Prezydent Miasta Krosna

ZP.271.62.2024

Dotyczy postępowania: **Przebudowa stadionu przy ul. Legionów w Krośnie – budowa trybuny wraz z budynkiem oraz infrastrukturą towarzyszącą oraz przebudowa sieci gazowej.**

Zamawiający, działając na podstawie art. 135 ust. 6 ustawy Prawo zamówień publicznych udziela następujących odpowiedzi na przesłane przez wykonawców pytania dotyczące treści SWZ w przedmiotowym postępowaniu.

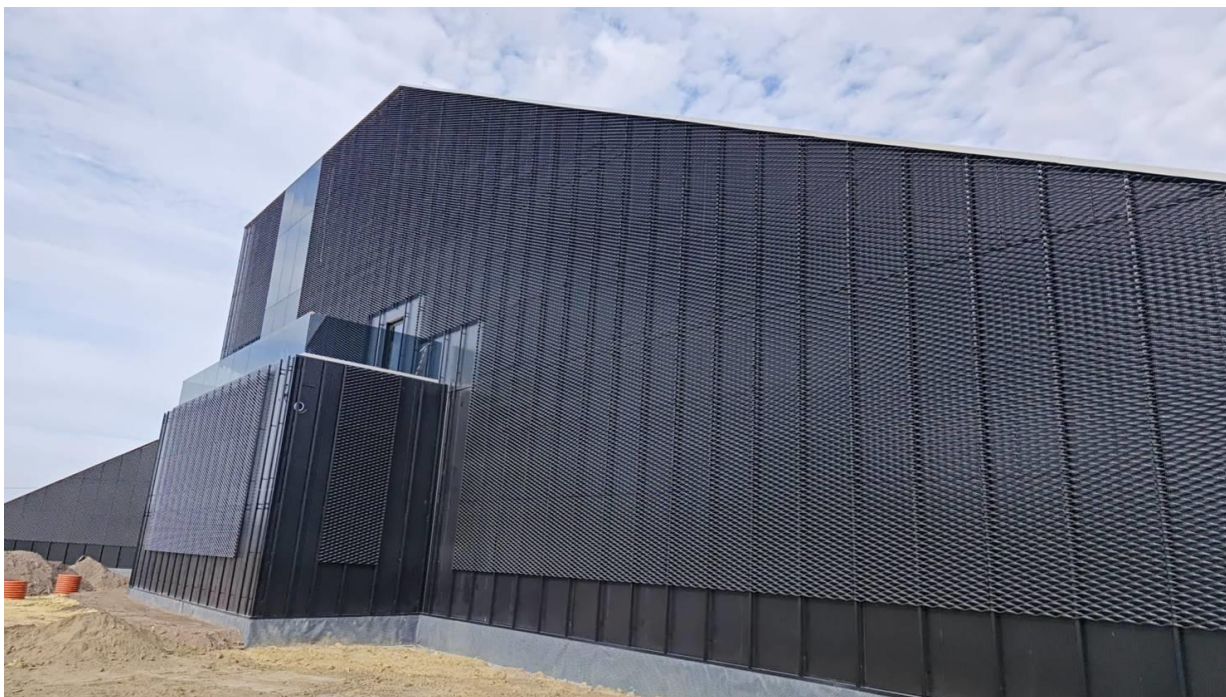
Czy inwestor dopuszcza na łączeniach siatek widoczne tzw. zamki (ciemne pasy)? Poniżej zdjęcia.

Czy elewacja ma zostać złożona bez zamków (zdjęcia poniżej)?

Elementy zewnętrzne należy wykonać zgodnie z dokumentacją projektową. Zamawiający nie dopuszcza łączenia siatek z widocznymi tzw. Zamkami.
